**RESUELVE CONTROVERSIA PRESENTADA
POR LA COMPAÑÍA GENERAL DE
ELECTRICIDAD S.A. EN CONTRA DE PFV
LEYDA SPA, EN RELACIÓN CON EL PMGD LA
MARQUESA.**

Figura 4. Diagrama Unilineal de Licitación obras de expansión S/E Leyda. (fuente: Coordinador Eléctrico Nacional)

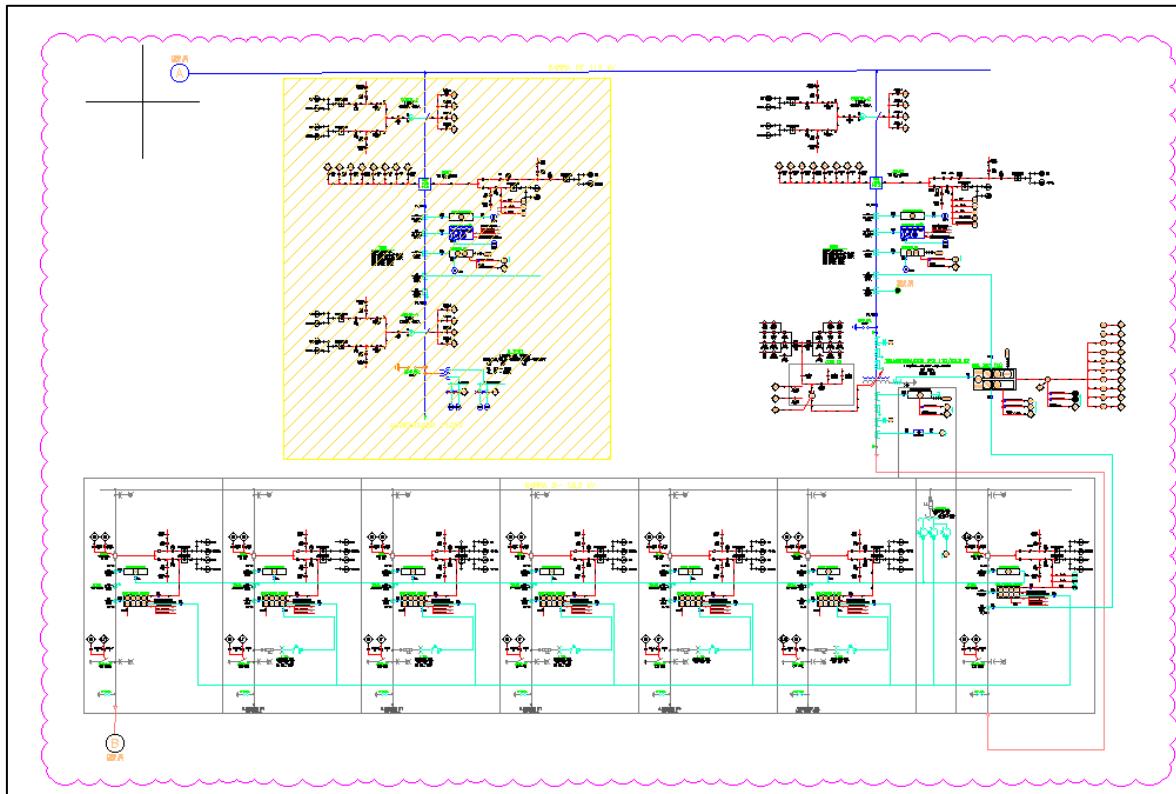
Refiriéndose a la planimetría presentada en la correspondiente licitación de la obra antes señalada, es posible constatar que el nuevo transformador proyectado estará dispuesto para alimentar una nueva sección en 13,2 kV bajo una configuración seccionada del transformador en operación, situación que contraviene lo indicado por el PMGD, considerando que los transformadores no se conectarían en paralelo – la disposición muestra barras seccionadas y separadas–.

En consecuencia, a juicio de esta Superintendencia, **no es procedente** incluir las obras de expansión proyectadas para la S/E Leyda, dado que esta no reviste de las suficientes certezas para definir su fecha de entrada en operación. Más aún, considerando la configuración propuesta en los planos de licitación, el nuevo transformador estaría dispuesto para alimentar una nueva sección del sistema de transmisión y no para aumentar la capacidad de la barra existente, por lo cual, de acuerdo con el artículo 2-25 de la NTCO, este nuevo transformador estaría fuera de la zona adyacente de análisis para el PMGD La Marquesa.
